BUND
Naturschutz
in Bayern e.V.

A 8 Rosenheim - (Salzburg): Planfeststellung zum 6-streifigen Ausbau zwischen AS Rosenheim und Achenmühle

Hier: Stellungnahme des BUND Naturschutz in Bayern e.V. (BN)

4. RQ 36 nicht notwendig

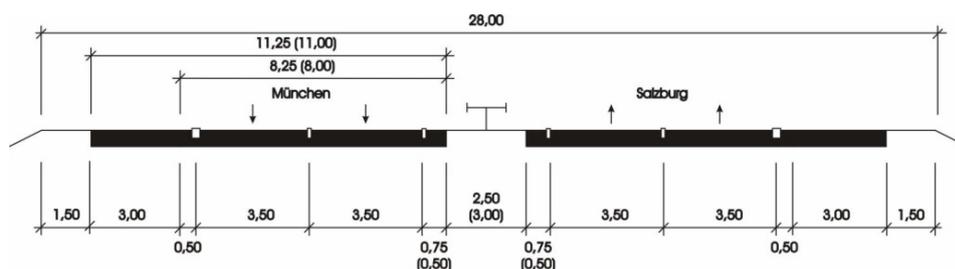
Im Ergebnis der Darstellung der DTV-Werte im Erläuterungsbericht für 2010 mit je nach Abschnitt ca. 58.300 bis 62.800 Kfz/24h einschließlich des Verweises auf bis zu 100.000 Kfz/24h im Wochenend- und Ferienreiseverkehr wird behauptet, dass damit „Die Leistungsfähigkeit des vorhandenen 4-streifigen Querschnitts deutlich überschritten sei“ und damit der 6-streifige Querschnitt begründet.

Diese Schlussfolgerung bzw. Aussage ist nicht gerechtfertigt bzw. sogar falsch. Grundsätzlich ist zu beachten, dass Querschnittsdimensionierungen nicht nach Spitzenbelastungen, sondern nach dem DTV – in dem die Spitzenzeiten ohnehin angemessen berücksichtigt sind - vorgenommen werden. Natürlich kommt es in den Spitzenzeiten gegenüber den durchschnittlichen üblichen ca. 140 km/h zu geringeren Fahrgeschwindigkeiten, weil auch die Abstände zwischen den Fahrzeugen kleiner werden, wodurch aber infolge dieser vom Kraftfahrer gem. StVO eingeforderten Beachten der Verkehrsverhältnisse die Streckenkapazität zunimmt. Daher konnten bisher auch die jeweiligen Spitzen verkraftet werden. Inwieweit dabei die sogenannte Verkehrsqualität eingeschränkt werden kann, muss durch individuelle Entwurfs- und Dimensionierungsarbeit abgeklärt werden.

Die in der RAA angegebenen Einsatzbereiche gehen für einen 4-streifigen Querschnitt von einer Regel-Einsatzgrenze von 68.000 Kfz/24h bzw. von bis zu 72.000 Kfz/24h aus, wobei bei letzterem Wert eine gesonderte Betrachtung der Qualität des Verkehrsablaufs (Berücksichtigung Prognoseverkehrsstärke der Bemessungsstunde, Schwerverkehrsanteil, Lage zu bebauten Gebieten, zulässige Höchstgeschwindigkeit und Höhenplanung) und dessen Berücksichtigung bei der Trassierung zu erfolgen hat.

Diese insgesamt iterative Planungsweise, die insbesondere auf einen sparsamen Mitteleinsatz, eine landschaftsbezogene bzw. flächenschonende Trassierung etc. orientiert, hat im vorliegenden Fall nicht stattgefunden und muss nachgeholt werden.

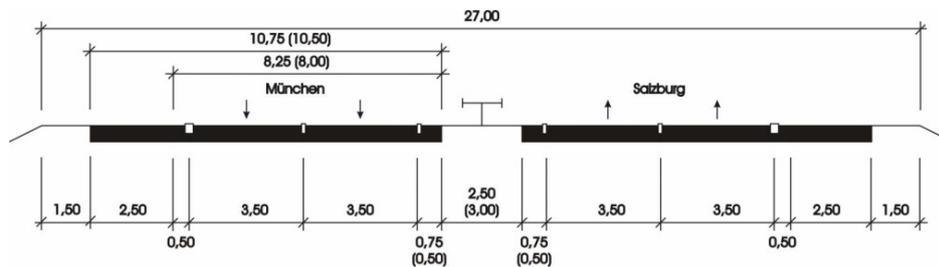
Der nachfolgend dargestellte Sonderquerschnitt SQ 28 weist gegenüber dem RQ 28 gem. RAA einen reduzierten Mittelstreifen (in Wechselbeziehung zum inneren Randstreifen) und einen auf 3 m verbreiterten Standstreifen aus, um diesen temporär nutzen zu können.

Zudem sind gegenüber dem RQ 31 die Fahrstreifen auf 3,5 m reduziert, was durch den relativ geringen Lkw-Anteil möglich sein sollte. Analog verhält es sich mit dem für die vom BN für die freie Strecke vorgeschlagenen Sonderquerschnitt SQ 27 ohne temporäre Standstreifennutzung.
